**Zeitschrift:** Schweizer Ingenieur und Architekt

**Band:** 108 (1990)

Wettbewerbe

## Concours: Office fédéral de la statistique, bâtiment CFF, bâtiment PTT, Neuchâtel

$ler \, rang, \, ler \, prix \, (50 \, 000 \, fr.)$ : Bauart Architekten, Berne

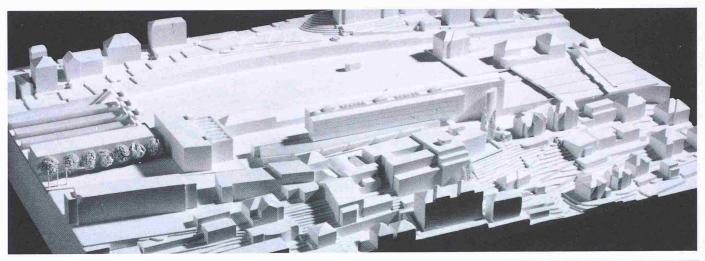
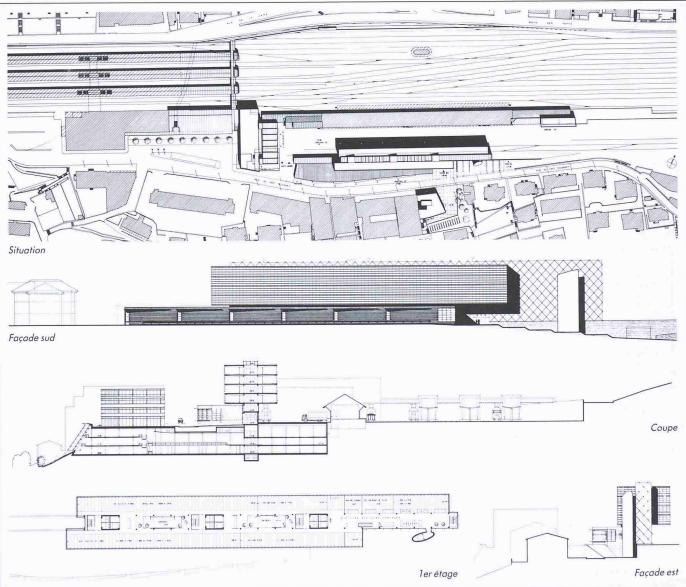
Ce projet s'inscrit avec précision dans la topographie du site. Par son attitude, il révèle et renforce l'ordre existant. L'occupation du terrain mis à disposition est rationnelle et économique. La forme urbaine proposée prend en compte les principaux éléments constitutifs du site, à savoir: la plate-forme artificielle et son socle sur la rue du Crêt-Taconnet; le dispositif ferroviaire, sa géométrie et sa logique; le bâti existant.

Concours d'idées:Deux bâtiments principaux sont proposés: le premier, un volume linéaire bordant

les rails remplace la halle aux marchandises et contient des surfaces pour l'exploitation postale ainsi que des bureaux et des ateliers pour des tiers; le deuxième volume se situe entre le quai de déchargement et la rue du Crêt-Taconnet en retrait du mur de soutènement, pour permettre la réception de marchandises des deux côtés du bâtiment, par rail et par camion. Le bâtiment de tête, par sa volumétrie, joue le rôle de pivot et de signe architectural.

Concours de projets:Les éléments complémentaires proposés renforcent le parti et requalifient les espaces extérieurs. L'organisation de ces espaces est convaincante. Le caractère de structure d'accueil des volumes projetés permet une souplesse d'utilisation et une adaptation à des fonctions différentes. Le bâtiment de l'OFS trouve sa forme dans la rencontre de deux géométries: celle de la rue du Crêt-Taconnet et celle de la gare CFF. Le caractère urbain du bâtiment est évident et les subtiles articulations de la coupe et des façades lui confèrent une grande élégance. La typologie du bâtiment permet une disposition logique et explicite des éléments principaux du programme.

La qualité du projet s'exprime par la synthèse des éléments constitutifs: interprétation d'un site urbain avec les moyens d'une architecture précise et subtile, typologie claire en correspondance avec le programme et l'organisation des espaces, économie de moyens, flexibilité d'usage.

2e rang, 2e prix (30 000 fr.): **Eric Repele,** Neuchâtel

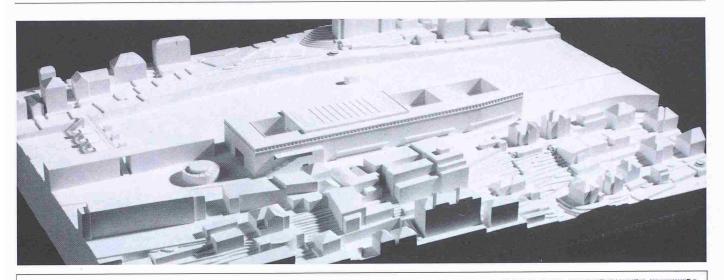
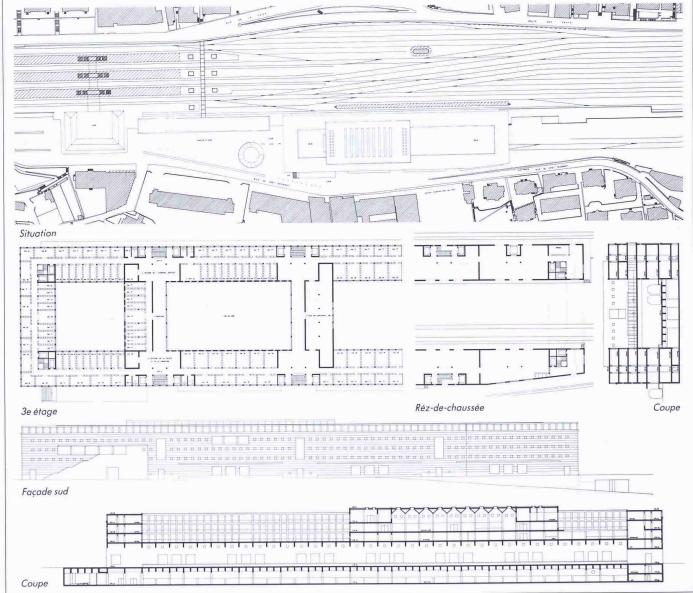
Le concurrent propose un concept clair en plaçant le corps principal parallèlement aux voies CFF et la halle aux marchandises. Il prolonge la gare, les quais et les arrête par une seule passerelle pour piétons soutenue par de lourds éléments verticaux. Il tente de créer l'équilibre de l'ensemble en plaçant l'exploitation postale comme volume d'articulation et de fermeture de la place de la Gare. Le terrain est

bien utilisé, le plateau a une certaine tenue, le rapport avec la structuration du site est équilibré.

Concours d'idées: L'équilibre des masses entre elles, anciennes et nouvelles, est excellent. L'expression volumétrique des bâtiments pour les PTT et les CFF n'a ni l'élégance ni la qualité du bâtiment principal.

Concours de projets: La proposition de la première étape est clairement démontré en maquette. Très autonome, son échelle ne concurrence en rien les bâtiments existants. L'expression dominante du bâtiment, ainsi que le jeu subtile des différents corps

sont heureux et harmonieux. Le tout donne une identification correcte du bâtiment. Les accès sont clairs. La proposition d'implanter la salle de recensement sous la rue du Crêt-Taconnet est intéressante. On accède à l'entrée de l'Office fédéral de la statistique par un hall d'accueil étriqué.

Les niveaux inférieurs sont caractérisés par des structures claires et simples avec une trame uniforme et des portées économiques. Les porte-à-faux des dalles des niveaux supérieurs sont excessifs et exigent d'importantes hauteurs de construction.

3e rang, 1er achat (20000 fr.): Jean-Gérard Giorla et Mona Trautmann, Sierre

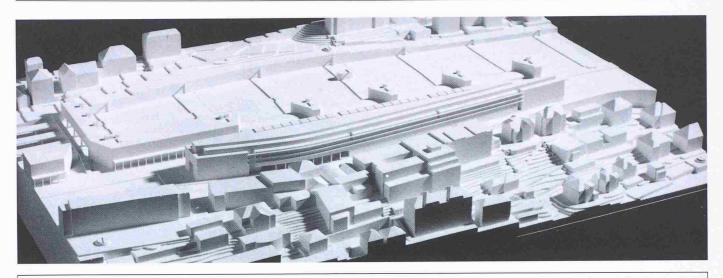
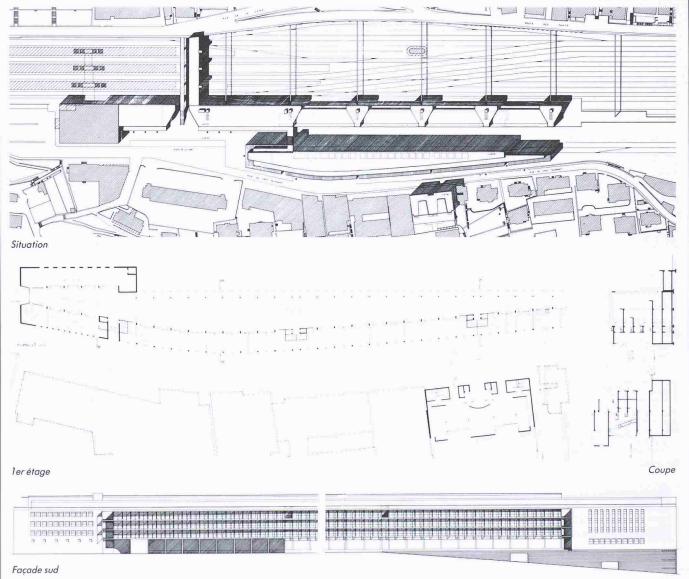
Ce projet est caractérisé: par une volumétrie longeant le réseau ferroviaire qui ne tient compte ni de l'échelle du quartier, ni de l'espace de la rue du Crêt-Taconnet. La volumétrie devient une autonomie formelle à l'intérieur de la ville; par une volonté absolue de créer un bâtiment administratif introverti, coupé du monde extérieur.

Concours d'idées: Le projet propose deux bâtiments qui empiètent la totalité de la plate-forme artificielle et qui créent avec la gare un espace public simple relié au quartier des Fahys par une passerelle bient située. Les accès routiers pour la poste et les CFF sont satisfaisants. Par contre, l'implantation des locaux de triage de la poste sous les voies de chemin de fer est inacceptable.

Concours de projets: Le bâtiment proposé est caractérisé: par une organisation intérieure ordonnée, stricte et symétrique, mais surtout suréquipée (23 ascenseurs, 10 cages d'escaliers); par un princi-

pe constructif cohérent et conséquent avec le parti et l'organisation intérieure; par une suite d'espaces intérieurs intéressants aboutissant à la salle de recensement. Cette salle est d'une grande qualité spatiale.

Le défaut du projet, c'est son parti, à savoir son introversion totale. La configuration de la ville de Neuchâtel, le degré des nuisances du quartier et la fonction publique de l'OFS ne justifient en aucun cas l'emploi d'un parti quasi monastique. De plus, le projet implique la nécessité de démolir la halle des marchandises lors de la première étape.

4e rang, 2e achat (15 000 fr.): Patrick Mestelan et Bernard Gachet, Lausanne

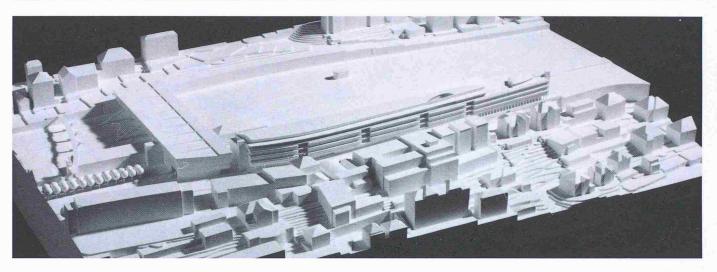
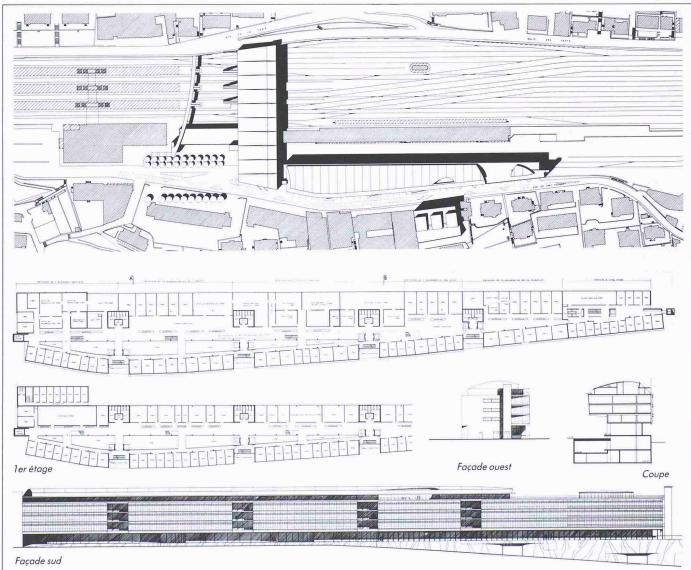
Le traitement des divers éléments du projet reflète une sensibilité certaine dans la lecture et la compréhension du lieu.

Concours d'idées: Le projet crée une série de volumes et d'espaces extérieurs simples, reconnaissant à la fois la plate-forme des voies, la bordure du plateau et son mur de soutènement exploité dans la déclivité pour les accès aux sous-sols, cela sans toutefois porter atteinte au tissu existant: rue, place de la Gare et espaces de service à l'arrière. Le concurrent propose une organisation relativement claire des circulations, mais les accès aux espaces de service de la gare aux marchandises restent toutefois précaires.

Concours de projets: Cependant, malgré la clarté de la situation exprimée en volumes différenciés le projet présente notamment les faiblesses suivantes: démolition du bâtiment administratif des CFF en première étape et construction de nouveaux bureaux relativement éloignés; hall immense sur trois

niveaux, extrémités de bâtiment traitées de façon identique pour des fonctions diamétralement différentes; volume de construction uniforme avec portées généreuses mal adaptées aux fonctions en sous-sol et aux étages:

L'architecture reflète une réflexion réjouissante sur les volumes et les espaces. Une certaine dynamique émane de ce projet dont les idées-forces de bonne qualité sont demeurées à un stade non encore abouti. Sur le plan économique, le projet est avantageux en volume construit, mais se situe dans la moyenne des surfaces utiles.

*5e rang, 3e prix (20 000 fr.):* **Pierre Denis,** Rochefort

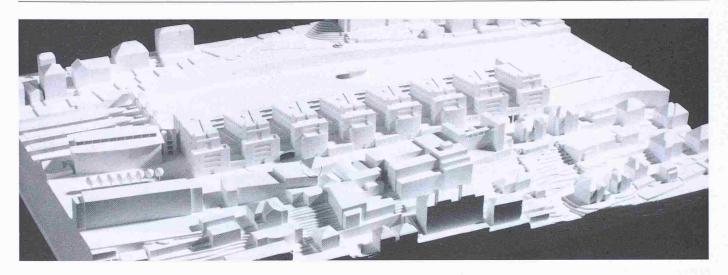
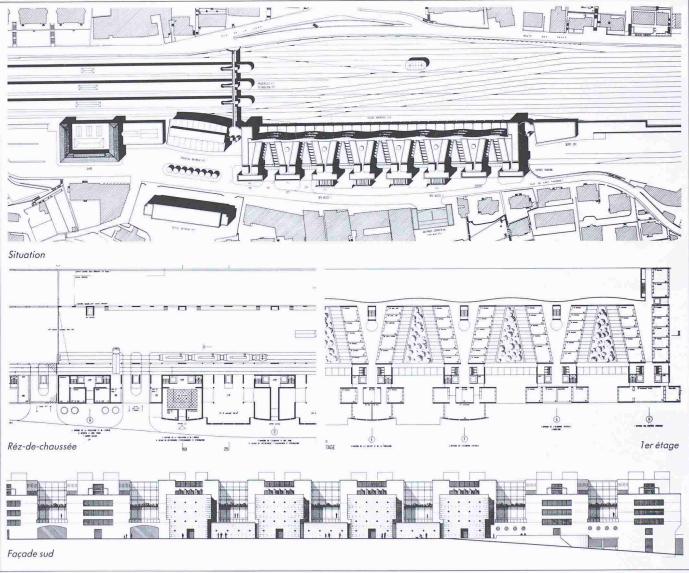
Concours d'idées: Le bâtiment de l'OFS, d'une échelle bien adaptée au site est située parallèlement entre la rue du Crêt-Taconnet et les voies CFF. Le bâtiment des PTT situé au-dessus des voies est intéressant de par son échelle et son fonctionnement.

Concours de projets: Au rez-de-chaussée du bâtiment, la proposition de mettre les entrepôts et leurs accès au nord, en réservant le sud au hall d'entrée est intéressante dans son principe. Malheureusement, le hall d'entrée très étiré avec l'accès principal en bout de bâtiment et avec d'autres accès secondaires, pose un problème de gardiennage. L'accès des camions aux entrepôts ne peut se faire qu'en circulant sur les voies CFF. Le bâtiment épais avec des vides intérieurs sur quatre niveaux pourrait offrir des possibilités d'utilisations intéressantes, si un éclairage naturel zénithal était possible. Dans le cas particulier, les espaces conviviaux, ainsi que les salles de conférence ne peuvent bénéficier d'aucune lumière naturelle. La situation de la grande salle, en attique, offre à celle-ci une si-

La trame constructive des étages est simple et uniforme, caractérisée par de grandes portées et des porte-à-faux assez onéreux qui sont partiellement peu adaptés à la répartition des locaux. Le volume construit, ainsi que le rapport entre surfaces brutes de plancher/surfaces utiles se situent dans les moyennes générales des projets.

tuation privilégiée au point de vue de l'éclairage et d'ouverture sur le paysage. Malheureusement, les principes proposés pour les accès depuis le hall d'entrée au rez-de-chaussée ne sont pas acceptables.

*6e rang, 4e prix (15 000 fr.):* **Thomas Urfer,** Fribourg, et **Eric Ryser,** St-Blaise

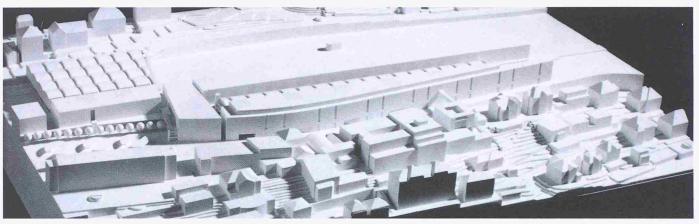
Ce projet se caractérise par la volonté de donner à la rue du Crêt-Taconnet le statut et l'image d'un espace de la ville. L'occupation du terrain disponible est très forte et la forme urbaine proposée restructure complètement le socle de la plate-forme artificielle.

Concours d'idées: Le parti général est clairement intelligible, cependant, on peut regretter que les éléments complémentaires projetés dans le grand périmètre ne représentent pas un apport qualitatif à la construction du site.

Concours de projets: Une faiblesse de ce projet réside dans l'impossibilité de réaliser, en première étape, la totalité de l'édifice sur la rue du Crêt-Taconnet, sans démolir le bâtiment administratif CFF. L'image d'un bâtiment OFS inachevé et sans ête est inacceptable. De plus, le nombre des éléments répétitifs du projet semble plutôt déterminé par le périmètre du terrain que par une volonté architecturale d'ensemble.

La principale qualité du projet se trouve dans sa forme typologique, et en particulier, dans l'organisation des bureaux en unités distinctes orientées sur des courettes, qui assure une bonne orientation et une protection efficace contre les nuisances de la route et du chemin de fer. Toutefois, il y a un conflit entre la forme du peigne et la disposition des volumes en strates. La superposition de ces deux systèmes provoque leur annulation réciproque: circulations compliquées, organisation des espaces peu claire, flexibilité réduite. La trame de construction est uniforme, mais avec des portées généreuses, trop coûteuse en rapport avec l'utilisation prévue.

Le volume moyen se situe en dessus de la moyenne des projets.

# 7e rang, 5e prix (8000 fr.): Plarel, Jacques Dumas, Lausanne

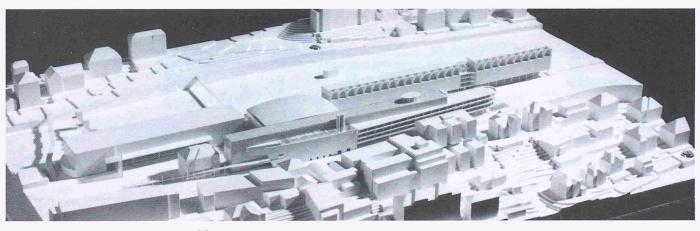
Le projet se distingue par son implantation claire et précise et une occupation du site très importante.

Concours d'idées: La grande salle située en pont au-dessus de l'aire de service est bien intégrée entre deux constructions linéaires. On peut regretter le manque de concordance architecturale des deux bâtiments. La couverture en pont n'est pas à l'échelle du site. Par contre, l'organisation des bâtiments qui forment la place est simple et à l'échelle des bâtiments existants.

Concours de projets: La façade sud du bâtiment de l'OFS n'est pas cohérente, car elle ne reflète pas son contenu. Ce bâtiment, de par sa volumétrie, s'intègre de façon satisfaisante dans le site. Par contre,

il y a dichotomie entre la forme des plans et sa typologie. La distribution en enfilade des bureaux contredit la structure et induit une distribution de bureaux disparate trop conditionnée par la forme du bâtiment.

Le volume construit se situe au-dessous de la moyenne générale des projets et le rapport entre surfaces brutes de plancher/surfaces utiles est favorable.

## 8e rang, 6e prix (7000 fr.): Pierre Boecklin, Genève

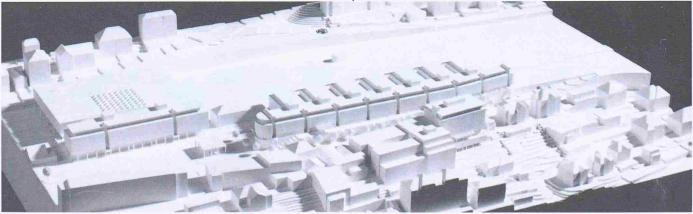
L'auteur présente un groupement de trois volumes autour d'une articulation représentée par la salle de recensement. Cette forme de liaison nuit à la clarté du projet.

Concours d'idées: L'ensemble des volumes occupe rationnellement le plateau et le secteur de la gare.

La composition générale est disparate, non seulement pour le concours d'idées, mais aussi pour le concours de projets.

Concours de projets: Même si la configuration des volumes n'est pas fragmentée, leur échelle en rapport avec la ville reste raisonnable. La proposition pour le volume situé sur la parcelle au sud du Crêt-Taconnet est disparate et chaotique, sans dégage-

ment sur le lac depuis la rue. Les bâtiments réservés à l'OFS manquent de cohérence dans les volumes.

Le projet paraît économique en volume construit. Bien que, dans les étages, la conception de la trame constructive paraîsse économique, on constate que les structures porteuses de la façade sud sont complexes et onéreuses.
